STATICKÝ POSUDEK

Akce: **Kladno, Hut'ská 1375, Sládečkovské
vlastivědné muzeum v Kladně**

Posouzení poruch v objektu

Datum: 31.10.2018

VÝCHODNÍ POHLED

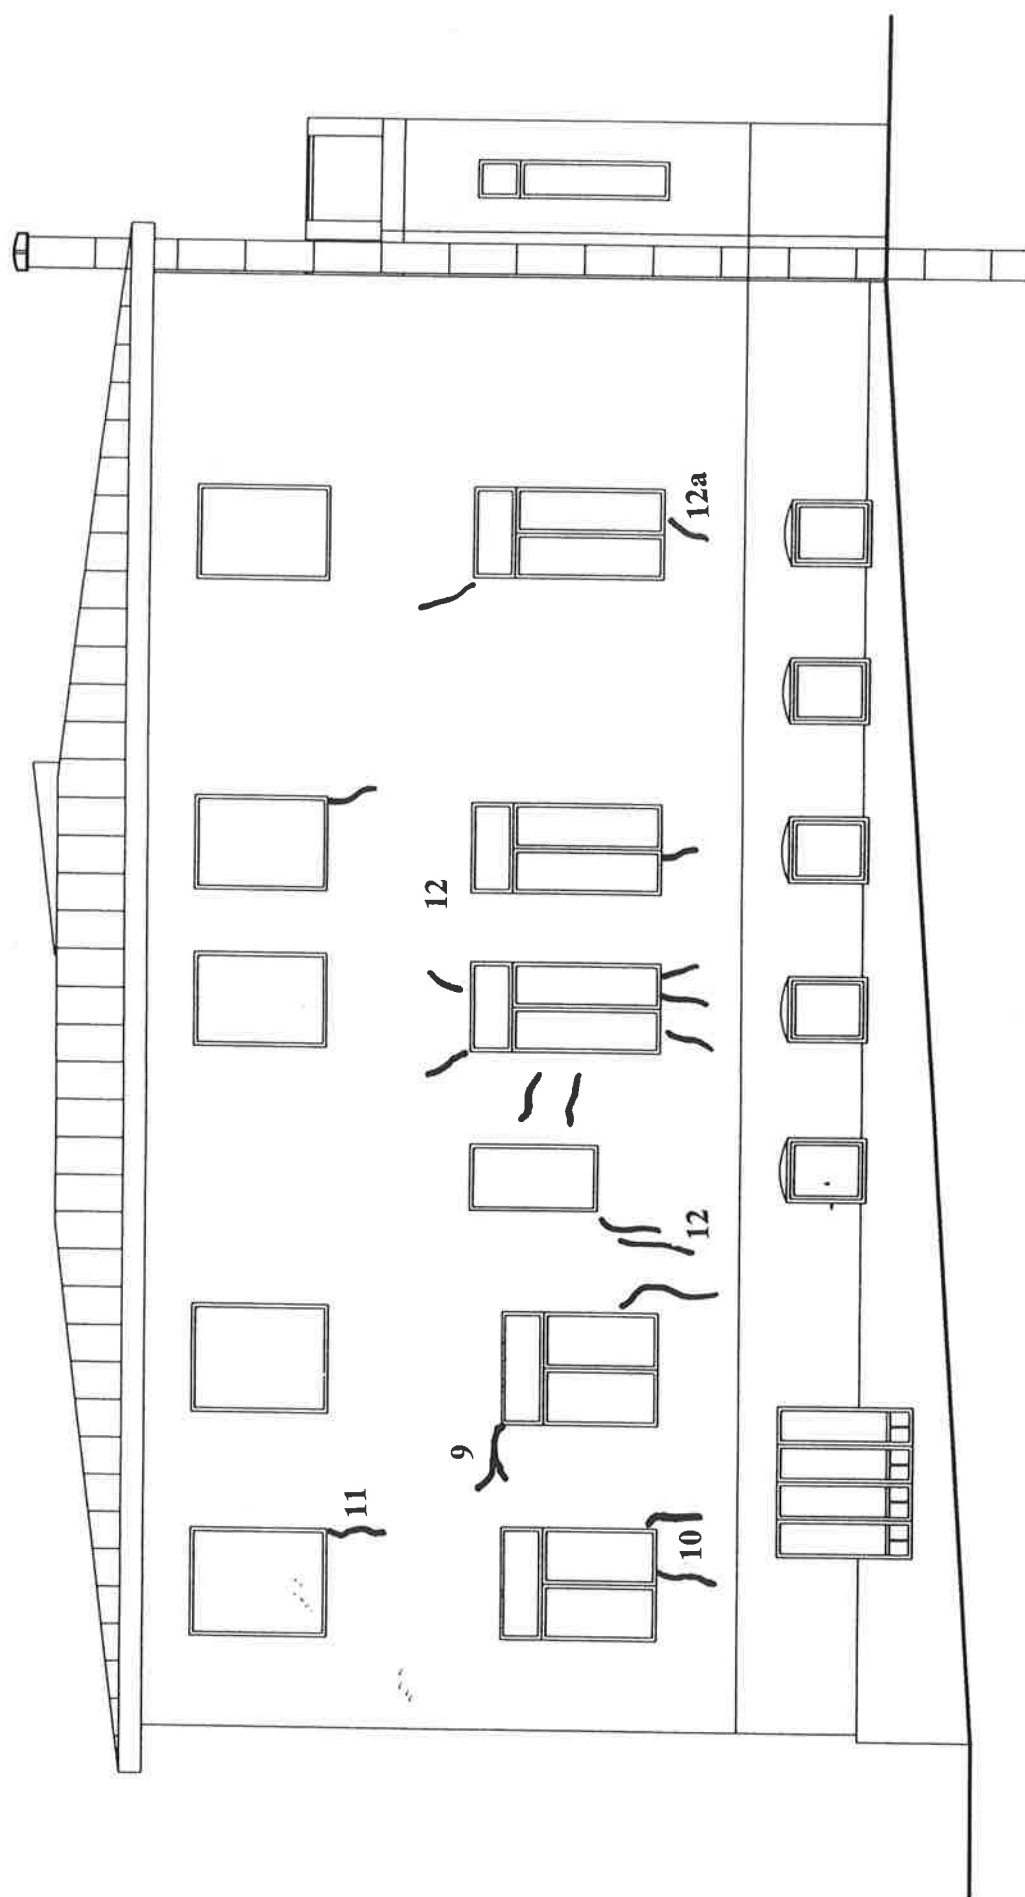
Východní fasáda:

| 1 | svislé trhliny od spodních rohů oken dolů, šířka 3, |
| 2 | svislá průběžná trhlina přes výšku přízemí, šířka dole 5mm nahoře vymizí |
| 3 | 2x svislá trhlina v parapetu okna, šířka 4mm |
| 4 | šikmá trhlina od horního rohu okna |
| 5 | svislá trhlina od spodního levého rohu okna, šířka 5 – 6mm |
| 6 | trhlina od levého rohu okna v parapetu, šířka 3mm |
| 7 | síťové trhliny v omítce, trhlina na spodním líci konzoly střechy nad vstupem, sleduje ocelový nosník |

8 vodorovná trhlina, šířky 2mm

Doporučuji veškeré vnější omítky před zhotovením tepelně-izolačního obkladu odstranit. Povrch stěn bude potom prohlédnut statikem. Trhliny v exteriéru budou do hloubky proškrábány, vyčištěny a hloubkově vyspárovány cementovou maltou, případně zainjektovány cementovou maltou. Přes trhliny budou osazeny spony z betonářské oceli. Pruty výztuže budou vsazeny do cementové malty do vysekaných vodorovných drážek ve zdivu.

SEVERNÍ POHLED

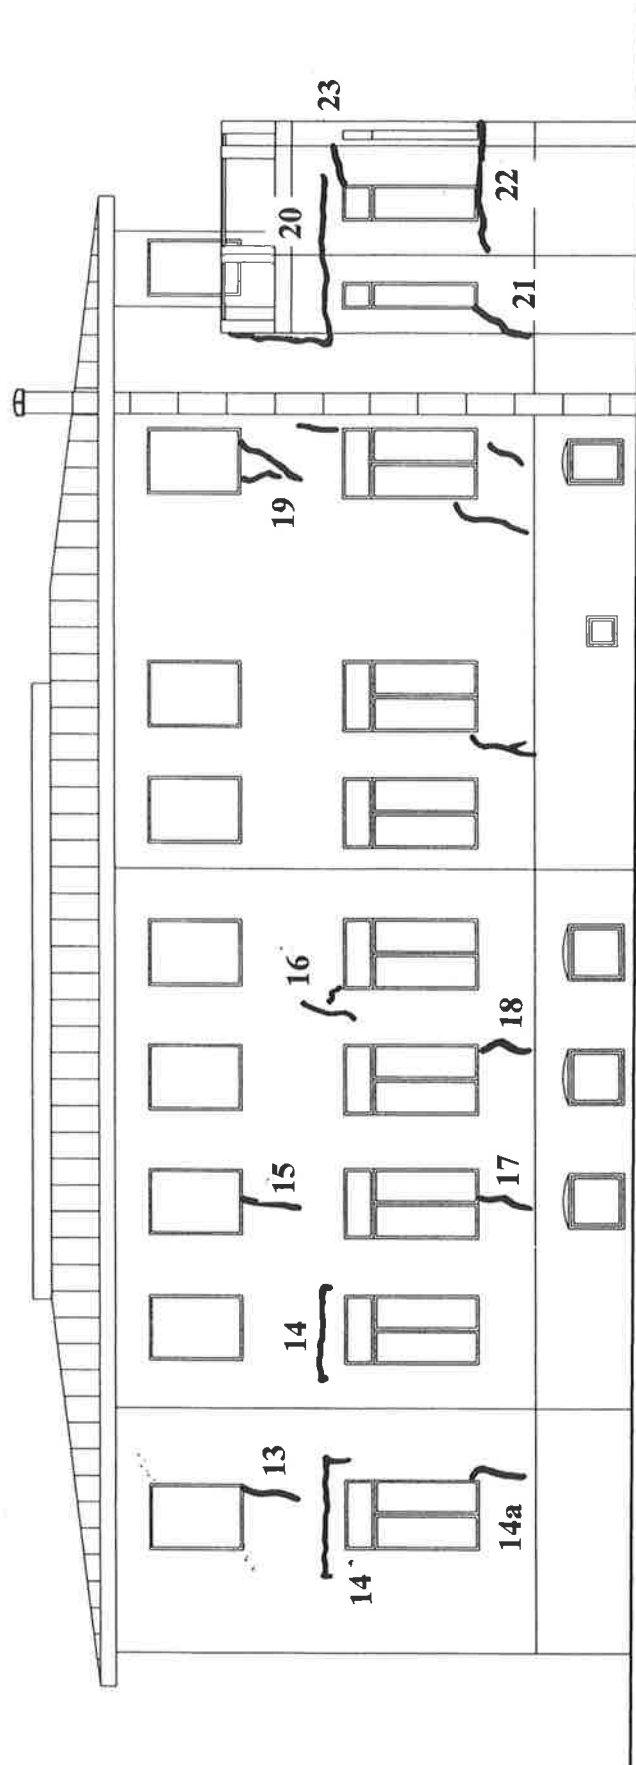
Severní fasáda:

9 vodorovná zakřivená trhlina od horního rohu okna, šířka 3mm

10 svislá trhlina v parapetu okna, šířka 2-3mm

11 svislá trhlina v parapetu okna, šířka 2mm

12 drobné trhlinky v omítce v nadpražích a v parapetech oken

12a svislá trhlina v parapetu, šířka 3mm

ZÁPADNÍ POHLED

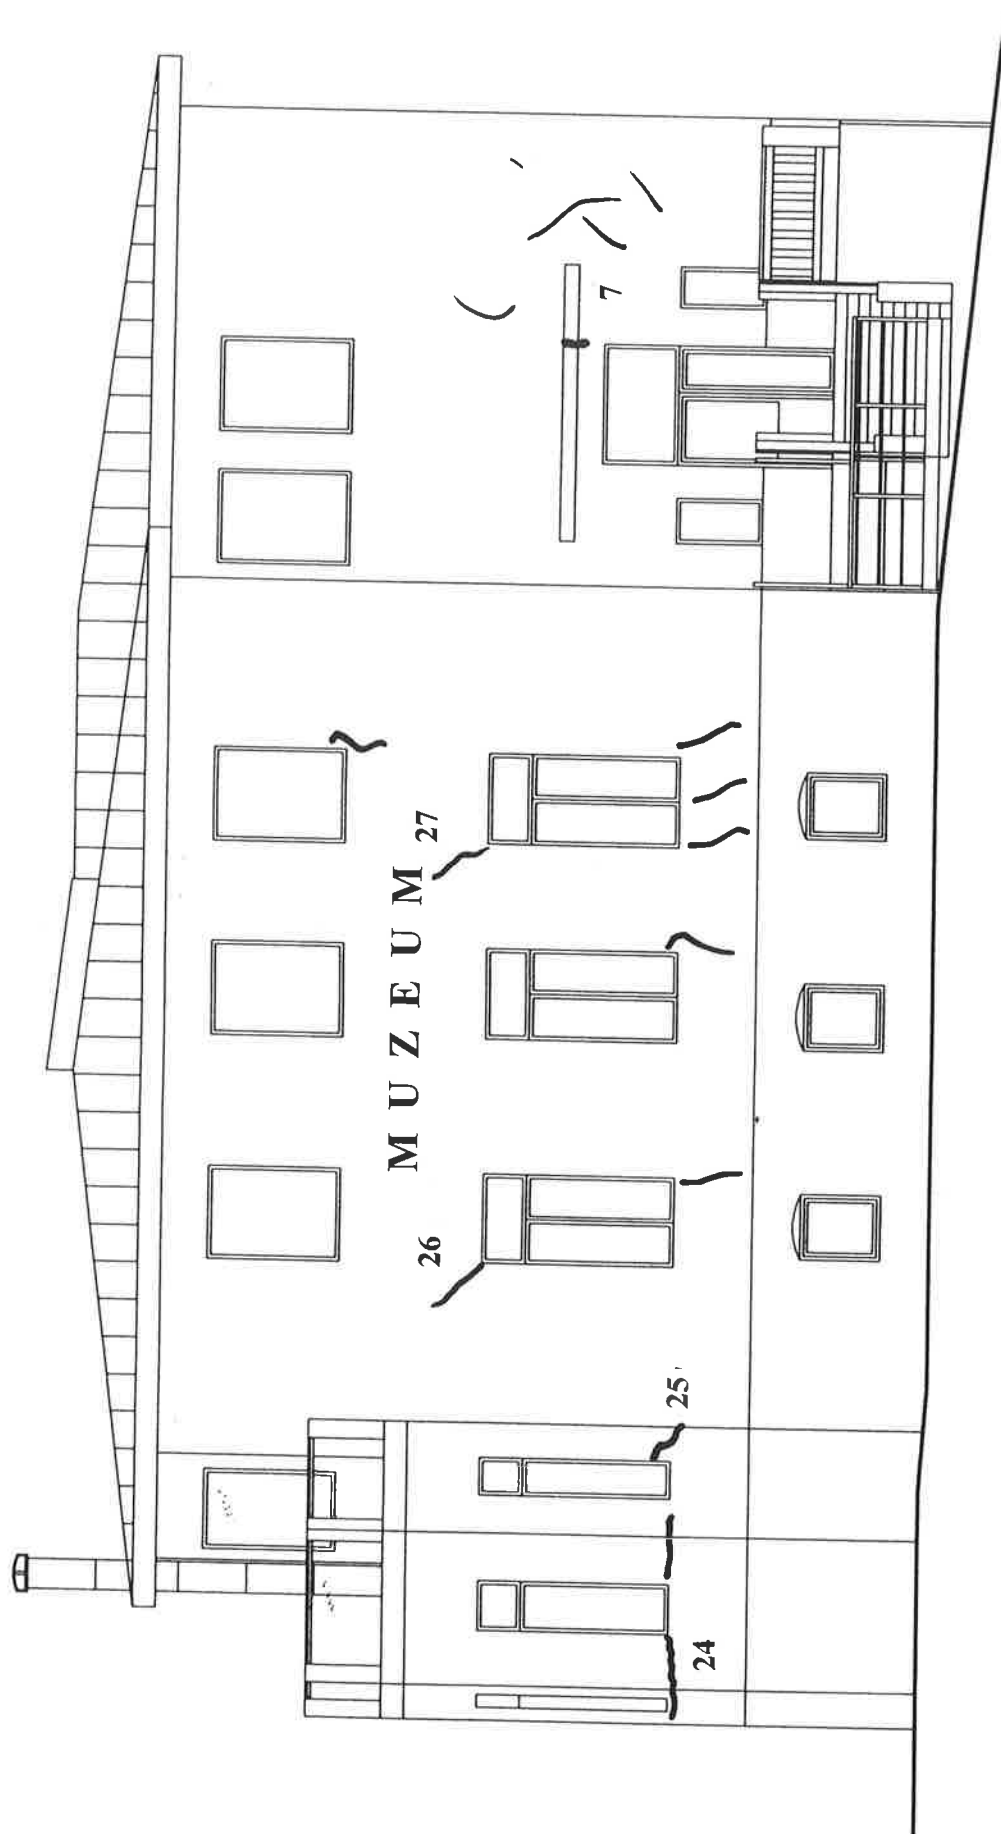
Západní fasáda:

13 svislá trhlina v parapetu okna, šířka 2 – 3mm

14 vodorovná trhlina při ocelovém nosníku v nadpraží okna, šířka 3mm

14a svislá trhlina v parapetu, šířka 4mm

15 svislá trhlina v parapetu okna, šířka 2mm

16 trhlinky při levém horním rohu okna, šířka 1mm

17 svislá trhlina od levého spodního rohu okna, šířka 4mm

18 2x svislá trhlina při spodním okraji okna, šířky 6mm a 3mm

19 3x svislá trhlina v parapetu okna, šířky 4mm, 3mm, 5mm

20 svislá a vodorovná trhlina v nadpraží oken, svědčí o poklesu apsidy

21 šikmá od levého spodního rohu okna, šířka 8mm

22 vodorovná trhlina v úrovni spodního okraje oken, šířka 3mm, svědčí o nerovnoměrném poklesu apsidy

23 vodorovná trhlina při pravém horním rohu okna apsidy, šířka 3mm

Apsida jako celek nerovnoměrně sedá vůči budově. Zabránění dalšího jejího sedání je možné provést podchycením základů tryskovou injektáží a připnutím pomocí ocelových kleští k budově. Pilíře tryskové injektáže budou dosahovat na povrch skalního podloží. Technický návrh podchycení základů je možné provést až po provedení odpovídajícího inženýrsko-geologického průzkumu.

Vzhledem k tomu, že výše uvedené řešení je technicky a investičně náročné a že apsida nemá zvláštní využití a že objekt nepodléhá památkové ochraně, doporučuji apsidu odstranit bez náhrady.

JÍŽNÍ POHLED

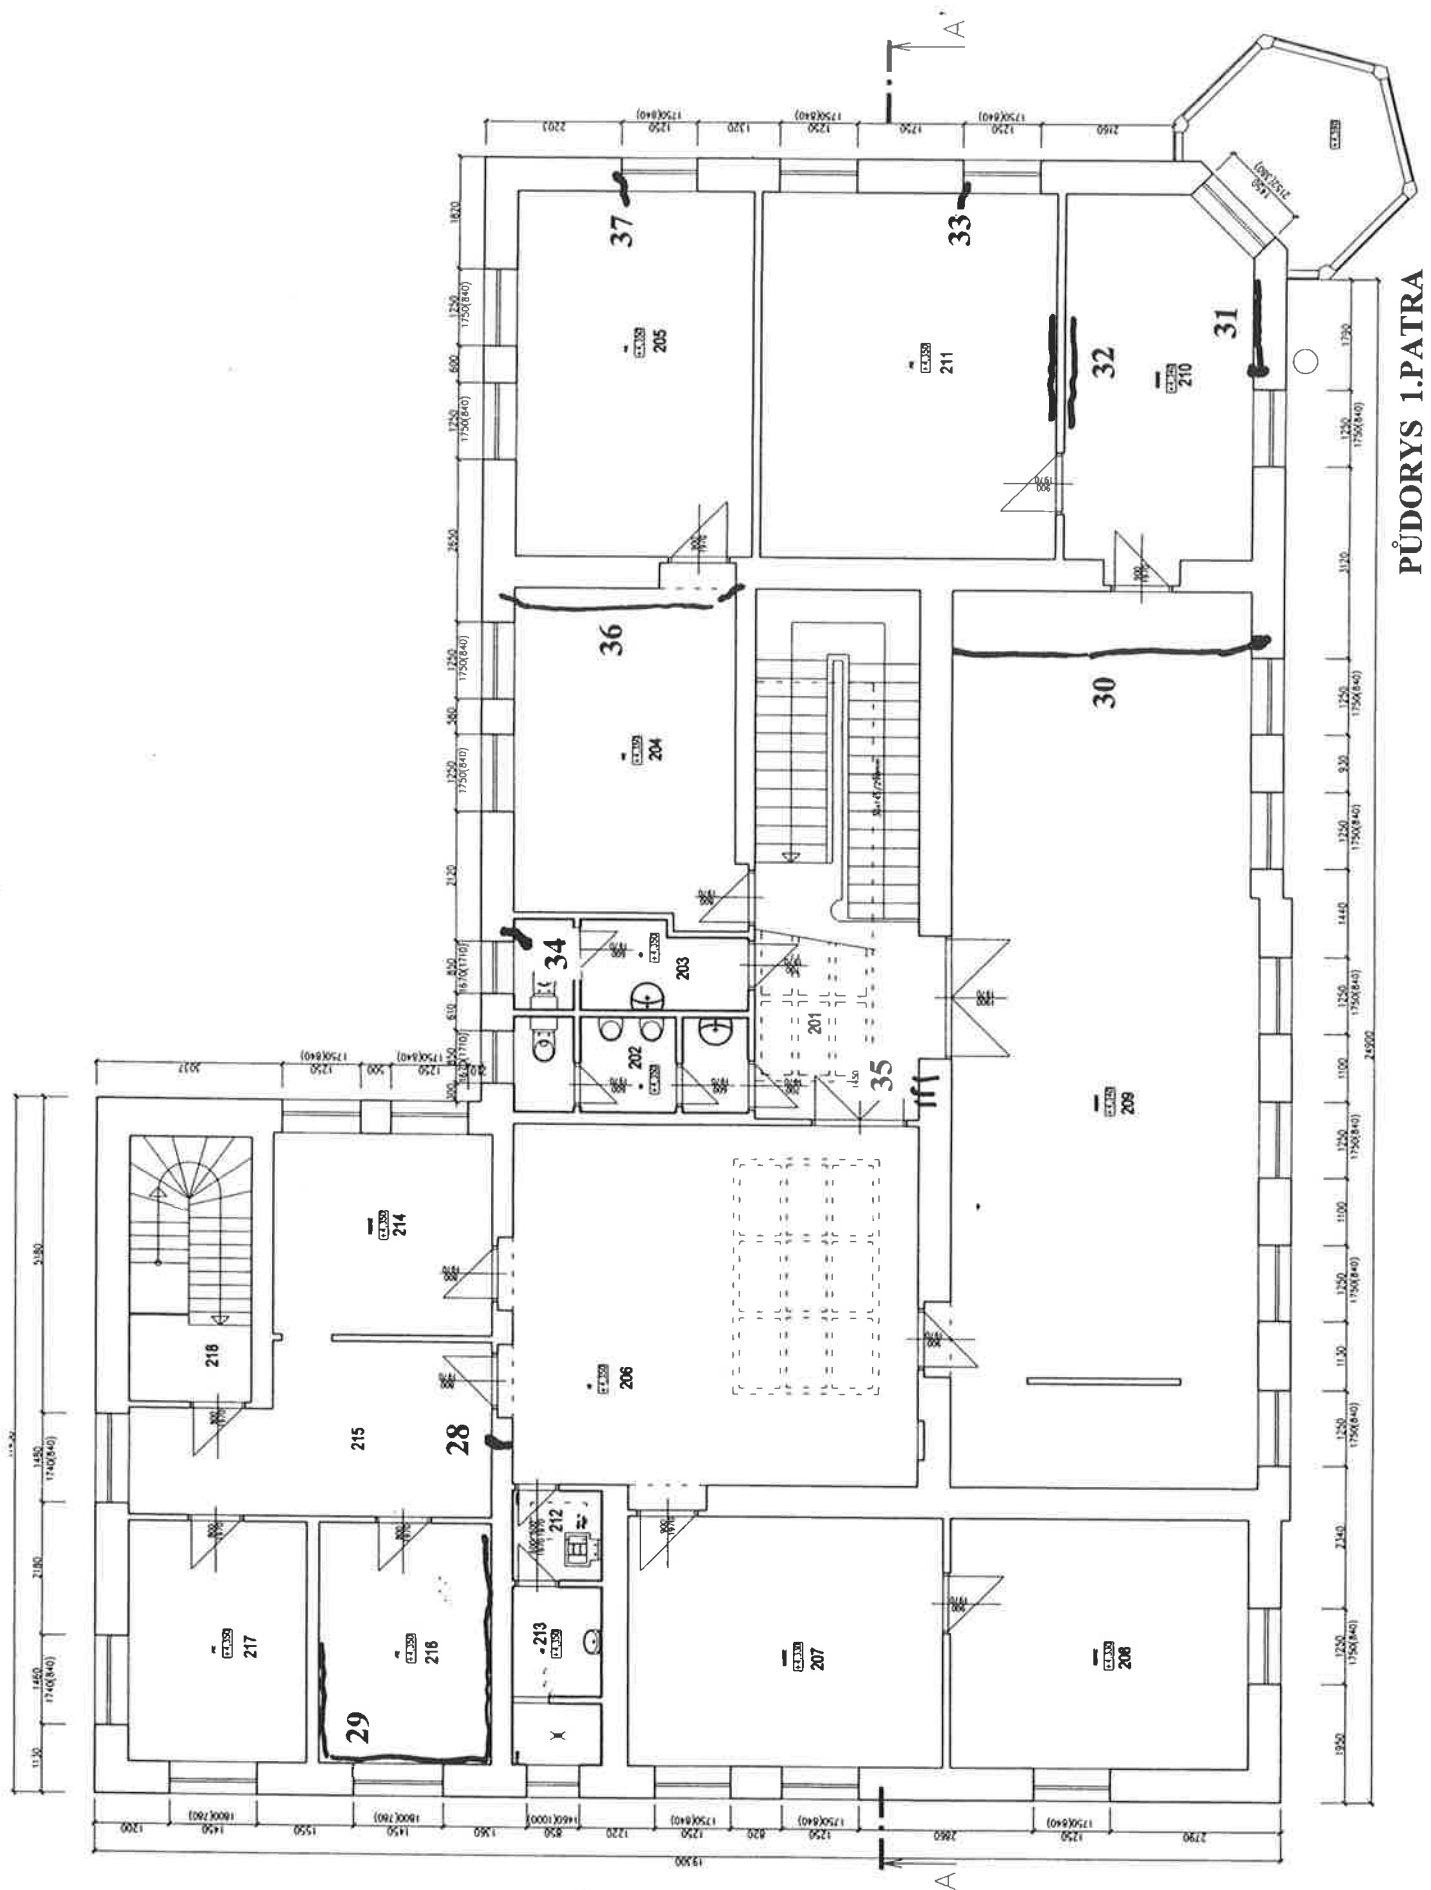
Jižní fasáda:

24 vodorovná trhlina v úrovni spodního okraje oken, šířka 3 – 4mm, svědčí o nerovnoměrném poklesu apsidy

25 šikmá trhlina při spodním rohu okna, šířka 3mm

26 svislá trhlina v rohu okna, šířka 1 – 4mm

27 svislé trhlinky při oknech, šířka 2 3 mm

PŪDORYS 1.PATRA

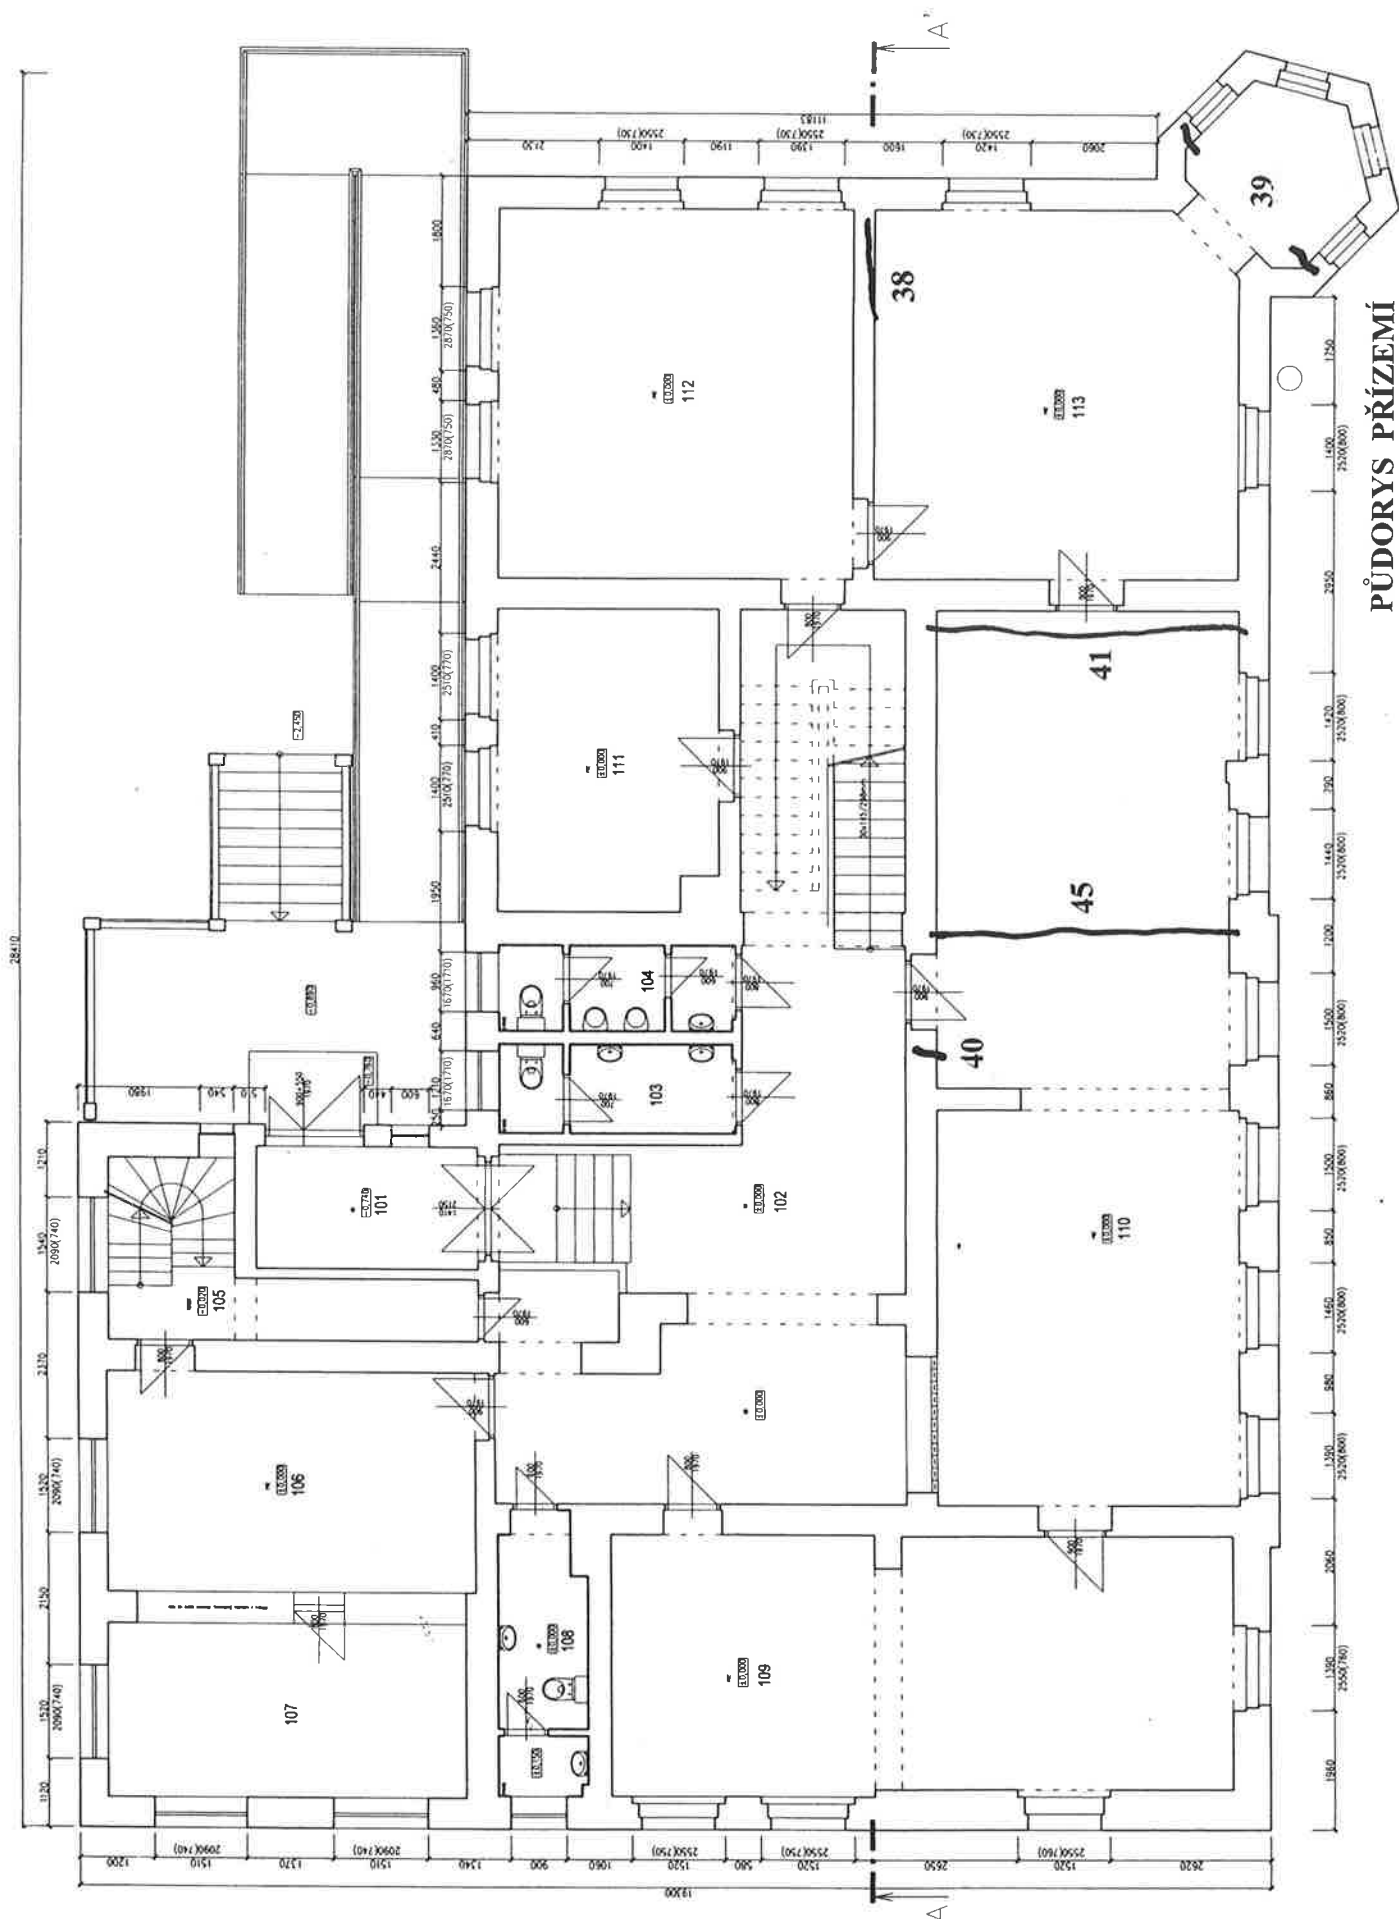
1.Patro:

28 svislá trhlina, šířka do 1mm

29 průběžná trhlina v návaznosti podhledu na stěny, které jsou obloženy polystyrenem

30 svislá trhlina ve stěně přechází do stropu a sleduje ocelový nosník, šířka 3mm

31 svislá trhlina ve stěně, přechází do fabionu, šířka 3mm

32 vodorovná trhlina v příčce z obou jejích stran, příčka byla postavena dodatečně

33 šikmá a svislá trhlina v parapetu okna, šířka 2mm

34 šikmá trhlina v obkladu v parapetu okna na WC, šířka 3mm

35 svislá vlasová trhlina

36 svislá trhlina ve stěně přechází do trhliny ve stropě, sleduje stropní ocelový nosník, šířka 2 – 3mm

37 svislá trhlina v parapetu, šířka 1 – 2mm

Opravy budou probíhat vždy při malířských pracích. V místě každé trhliny bude odstraněna omítka v pruhu o šířce 600mm – 300mm na obě strany od trhliny. Na zdivo bude nataženo rabicové pletivo (nikoli perlinka). Zdivo bude nadhozeno cementovým šprycem a bude nahozena dvouvrstvá omítka.

Trhlina na styku dvou nesourodých materiálů bude překryta lištou.
